**第53条（多量の放射性物質等を放出する事故の拡大の防止）に係る
計算コード及び有効性評価等に対するコメントへの回答**

2022年3月4日

**日本原子力研究開発機構 大洗研究所
高速実験炉部**

Phase Aの影響 (3/4)

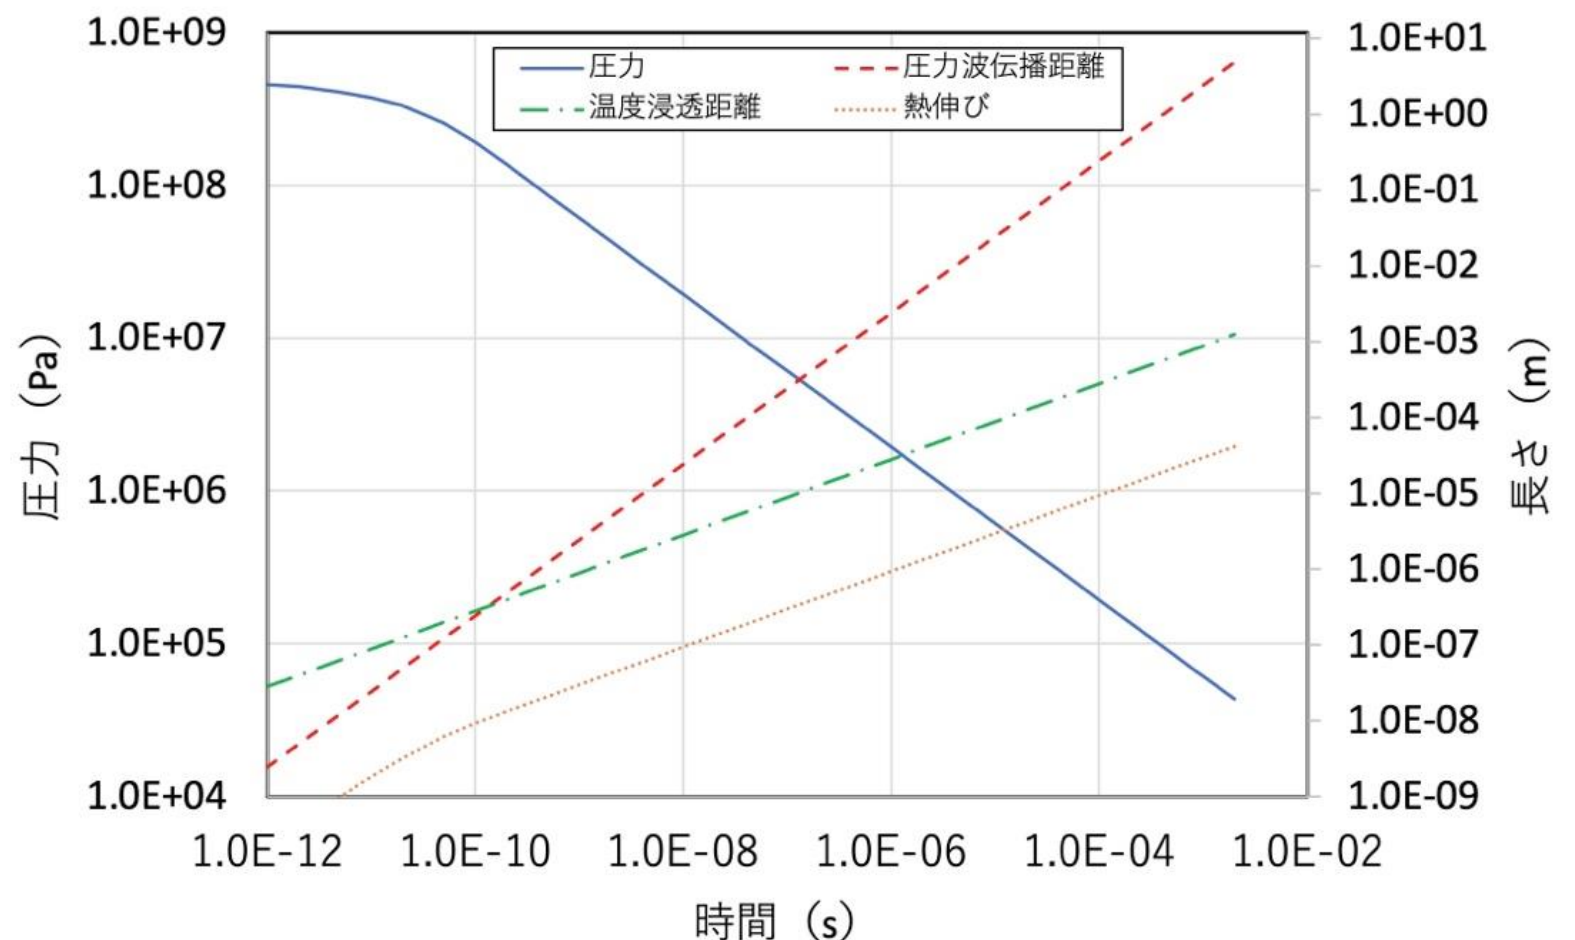
No. 287 FCI現象におけるいわゆるPhase Aに関して次回以降の会合で説明すること。また、ナトリウムと溶融燃料の反応によるナトリウムの蒸気爆発に係るこれまでの議論も含めて説明すること。

- この温度分布からPhase Aの継続時間である約1ms後のナトリウムの熱伸びを求めると約 3×10^{-5} (m)となる。低圧プレナムの底板（厚み35mm、直径1,730mm）の中心がこの伸びだけ下向きにたわむとしても底板内の引っ張り応力は100MPa程度であり、底板の引張強さ（約400MPa）よりも十分に小さく、Phase Aの圧力は構造的にはほとんど影響を与えない。
- 接触境界面からの圧力波の到達距離に対して、温度浸透距離内の熱伸びによる歪みが均一に分布すると仮定して発生圧力を求めた。
- 時刻0の極限では圧力は単調に増大していくが、線膨張率 α 、体積弾性率 κ と温度差 ΔT から定まる $\alpha \kappa \Delta T$ が上限値で約500MPa。
- 時間の経過とともに圧力は急速に低下し、約21cm離れた低圧プレナムの底面に圧力が到達する約 $87 \mu\text{s}$ の時点では数～約10気圧程度まで低下する。

ULOF (i) とULOF (iii) のプラグ応答の比較

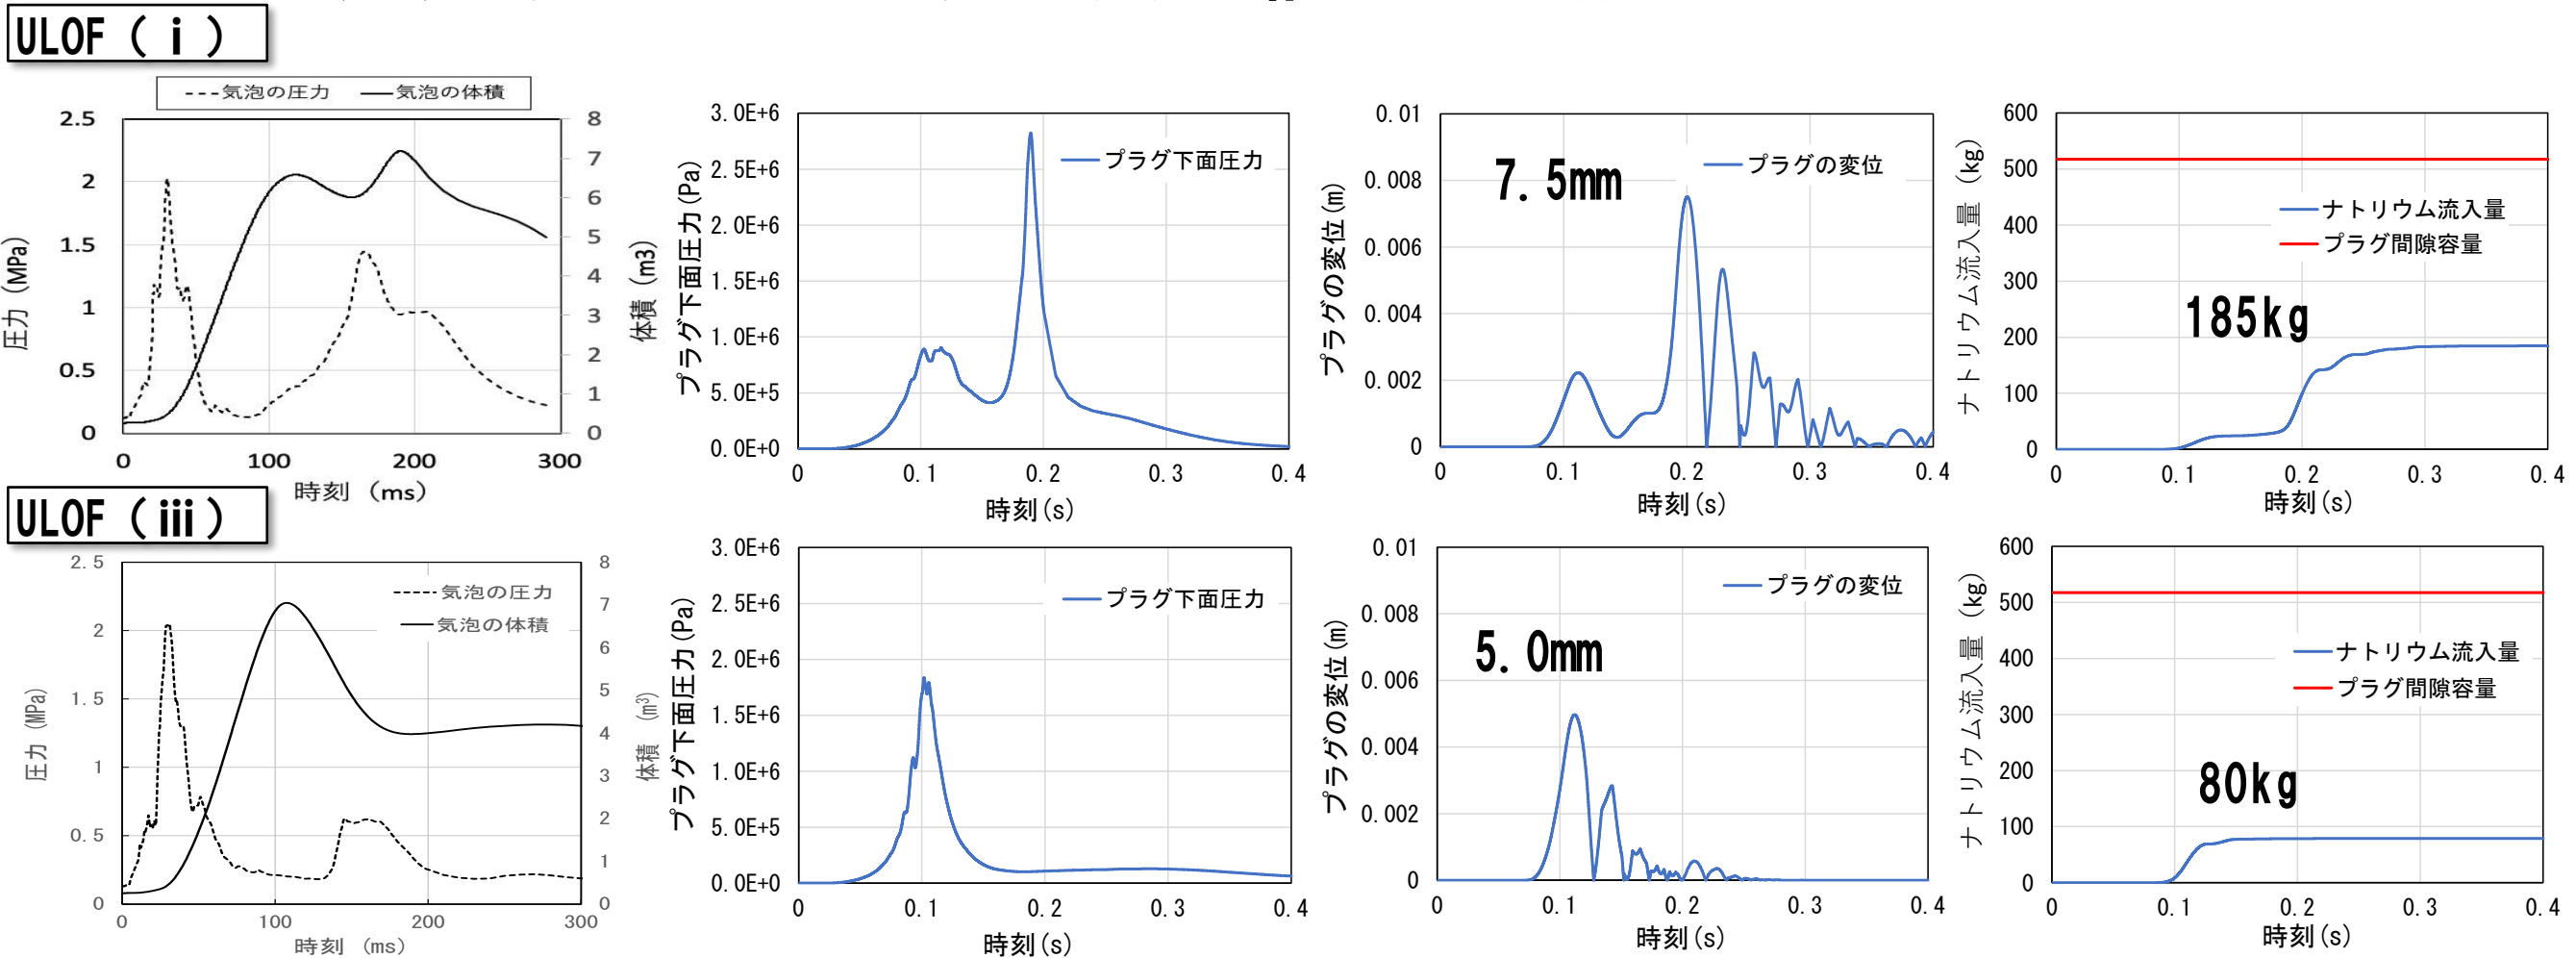
No. 261 機械的応答過程におけるプラグ応答の評価（プラグ間隙へのナトリウム流入量の評価）に関し、FCI拳動の不確かさがプラグ応答の評価に与える影響について、今後の有効性評価において説明すること。

- CDA気泡と体積の圧力履歴：最初の圧力ピークの数値とその幅は、おおむね同じであるが、2回目の圧力ピーク値とその幅はULOF (i)の方が大きく、気泡体積が再度増加する。
- プラグ下面に作用する圧力
ULOF (i) では2回目の圧力ピークに由来する、0.19秒時点のピークが最大
ULOF (iii) では最初の圧力ピークに由来する、0.1秒時点のピークが最大
- プラグ下面に作用する圧力レベルの相違→大回転プラグ変位の大きさの相違
ULOF (i) : 7.5 (mm) / ULOF (iii) : 5.0 (mm)
- 大回転プラグの浮上に要する圧力は 2.75×10^5 (Pa) (絶対圧) である。ULOF (iii) に比べてULOF (i)の方がこのレベル以上の圧力が維持される時間が長い。

以下の理由によりULOF (i)の方がナトリウム流入量が顕著となったと言える。

- ① プラグ下面に作用するピーク圧力及びプラグ変位がULOF (i)の方が大きい。
- ② プラグの浮上している時間がULOF (i)の方が長い。

UTOPの格納容器破損防止措置の有効性評価 FCIの不確かさの影響評価 (1/2)

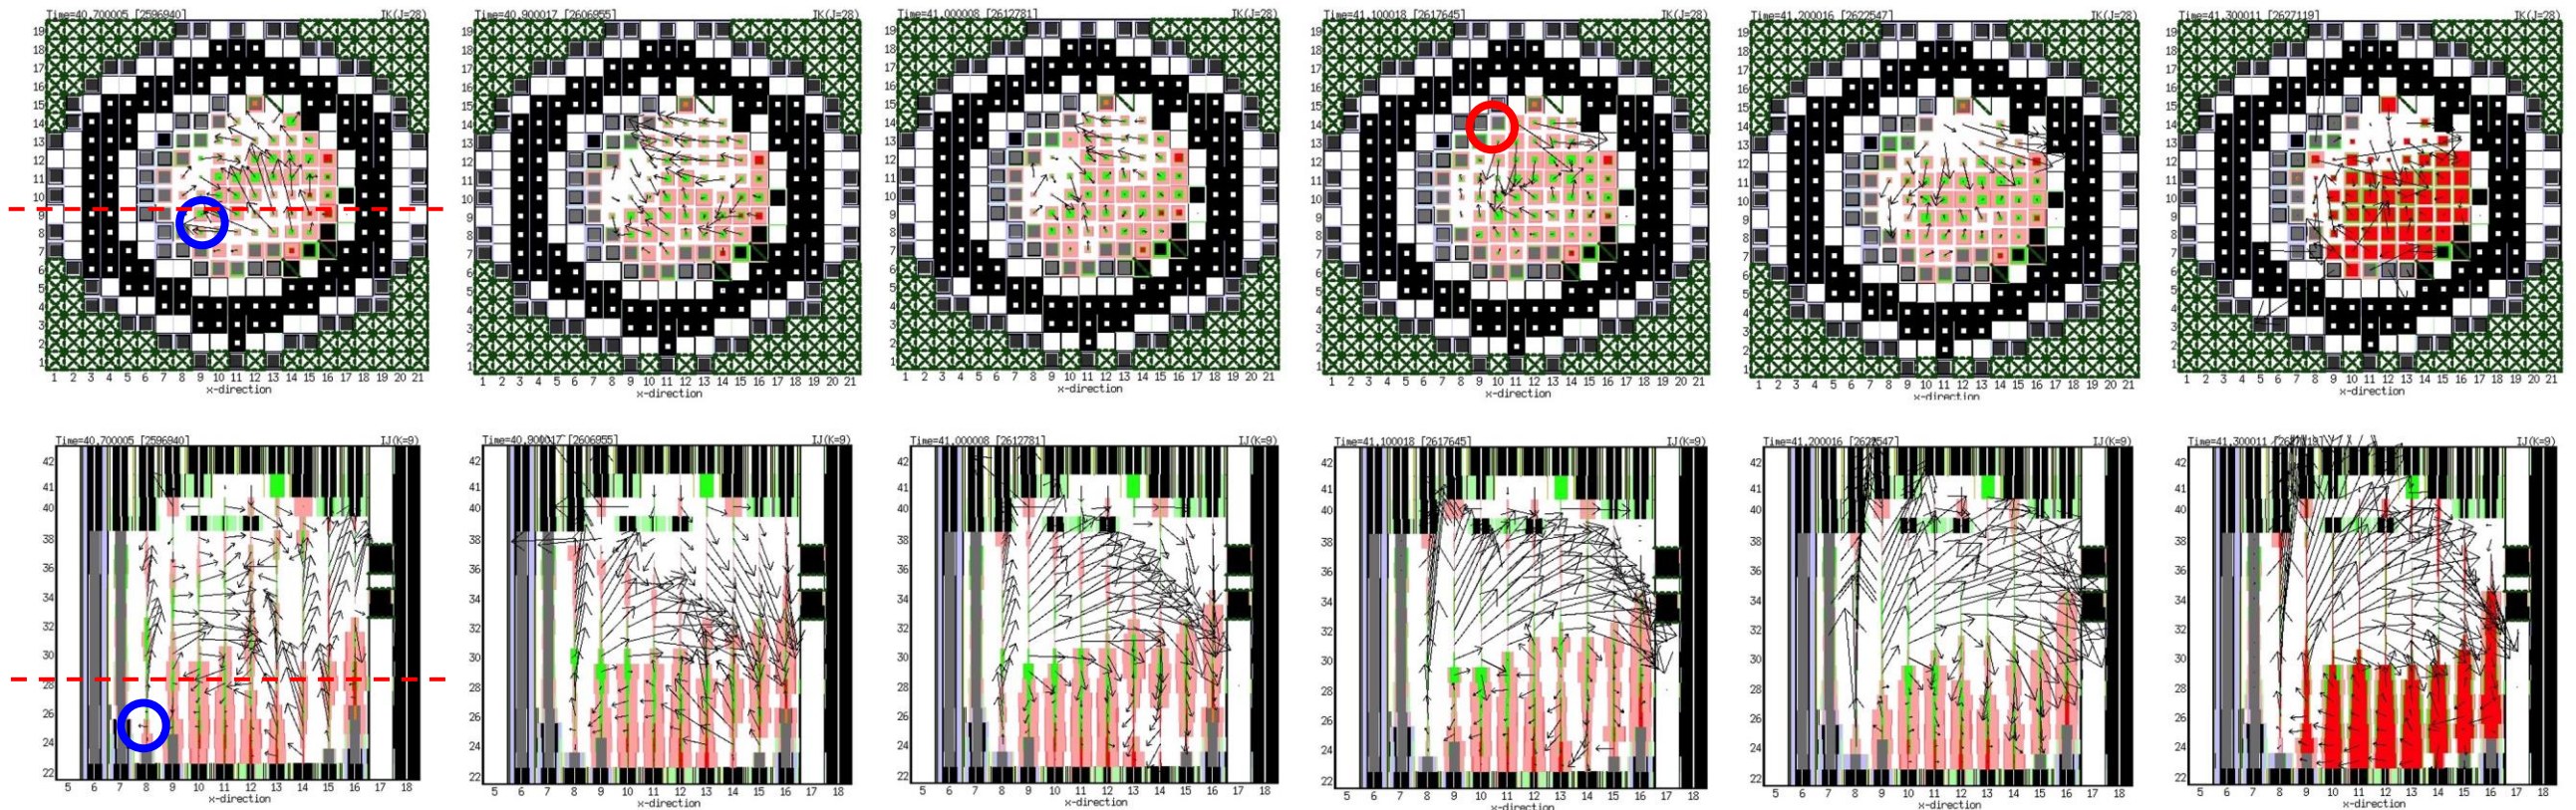
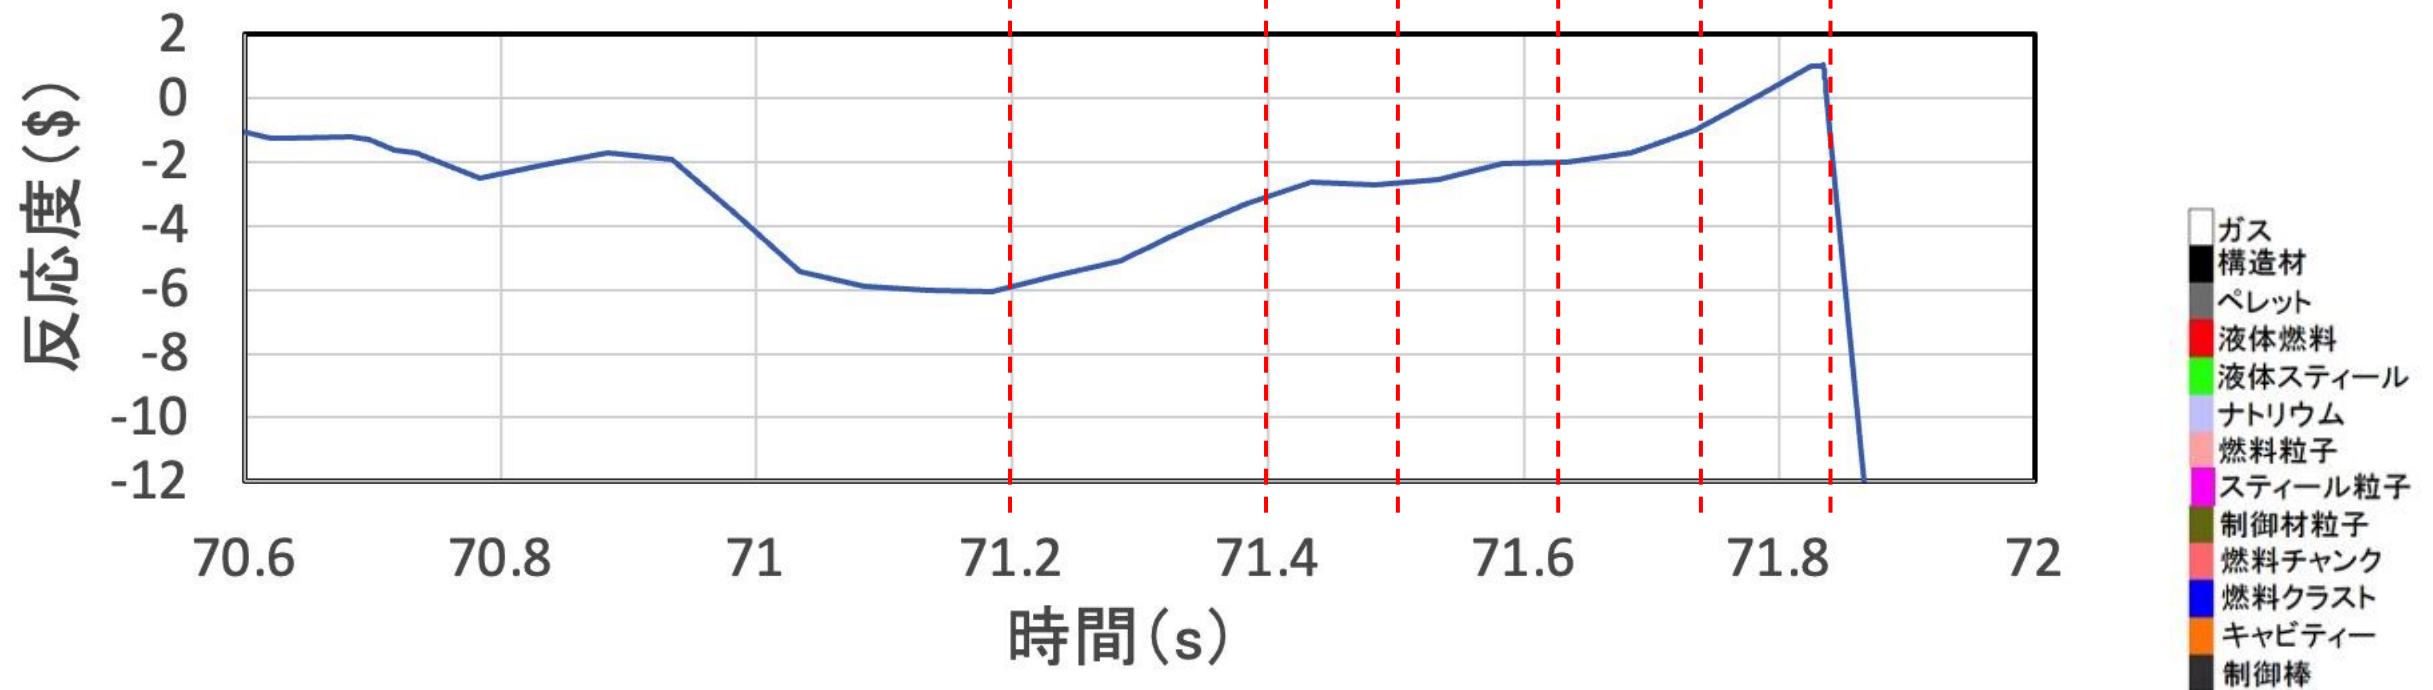
- No. 262 **UTOPにおけるFCIの不確かさの影響評価について、保守的な評価として、最も影響が大きいものを評価していることを説明すること。また、ULOFと同様に、制御棒下部案内管2カ所でFCIを同時に発生させた場合には、燃料の凝集を阻害するとのことであるが、当該評価の結果についても説明すること。**

- 基本ケースでは約71.2sの水平断面図左下（青丸）炉心下部のFCIで吹き上げられた炉心物質が約71.6sの水平断面図上部（赤丸）の炉心下部で発生したFCIによって水平断面図右下の炉心下部に集中することで、即発臨界を超過した。

粘性係数増倍率

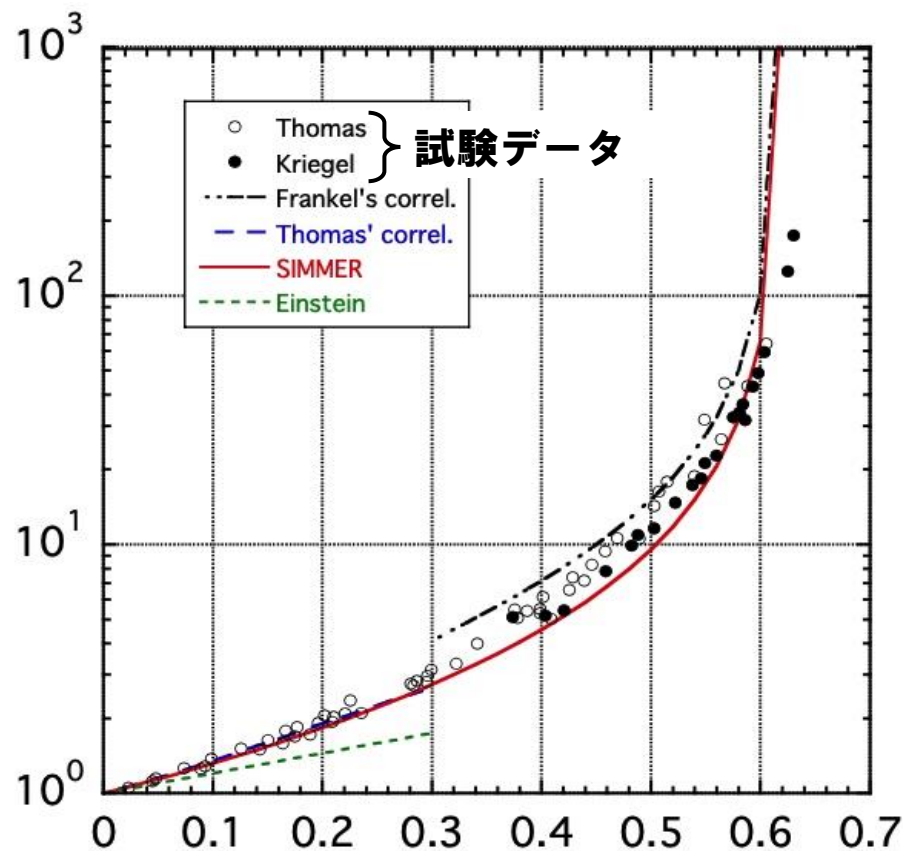
No. 257 炉心物質の粘性を考慮した場合のSIMMERによる事象推移の解析結果を説明すること。

■ この様な炉心物質の実効的な粘性は、極めて大きく（下図）、現実には炉心物質はほとんど流動できない。
